PI 1877
Só para técnicos especializados!
1/1

BOMBA DE ÁGUA ADICIONAL AUDI A4/A5/A6/A7/A8/Q5

AGORA TAMBÉM DISPONÍVEL NO MERCADO DE PÓS-VENDA

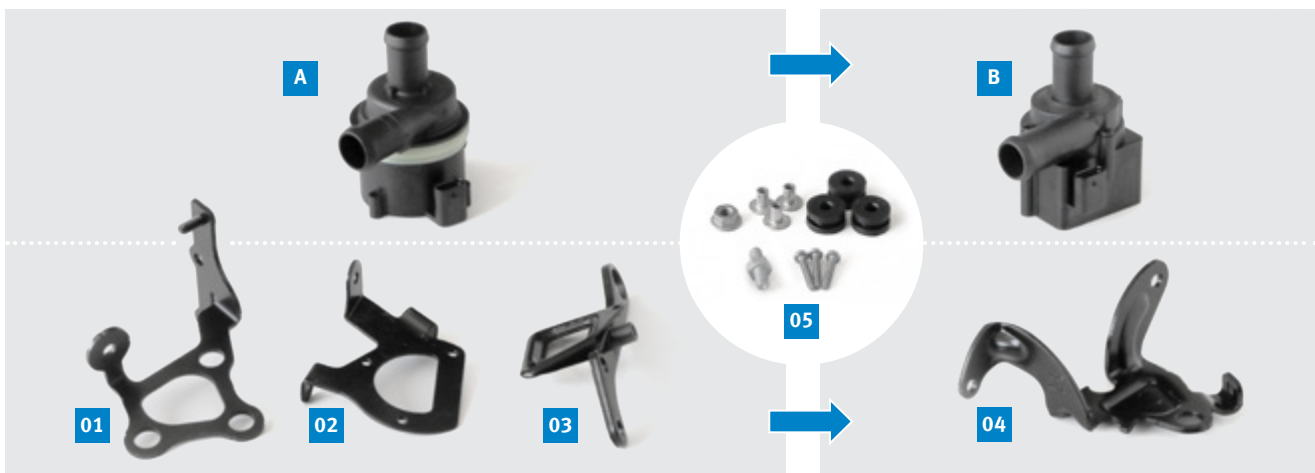
No lançamento da série foi montada a bomba (A) com o nº de ref. 059 121 012 B. Essa bomba foi seguidamente substituída por uma bomba da Pierburg (nº de ref. 06D 121 601) e um suporte modificado. A bomba da Pierburg evita os problemas conhecidos da bomba de série originalmente montada.

A bomba 7.10102.05.0 (B) da Motorservice pode ser utilizada para substituir essa bomba.

De acordo com o modelo de veículo, a bomba de série original (A) era fornecida com três suportes diferentes (01), (02), (03). Se no veículo ainda estiver montada a bomba de série original (A), será necessário em separado o suporte (04) (que não pode ser fornecido atualmente pela Motorservice). Os elementos de fixação (05) podem ser reutilizados.
